アジア器材株式会社

マルチチューブ・マルチトランスチューブ・気管吸引Ⅱ 金型変更のお知らせ

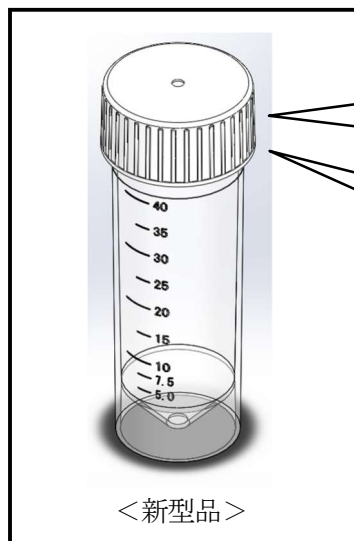
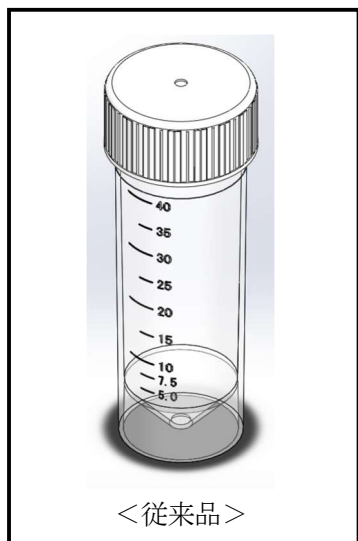
【変更点①】

ローレット (キャップ横面の溝)
形状変更

【変更点②】

スクリーン構造変更

ネジ構造を変更したため、
従来品の本体またはキャップと
新型の本体またはキャップとは
適合が合いません。漏れの原因と
なりますのでご使用されないよう
ご注意ください。
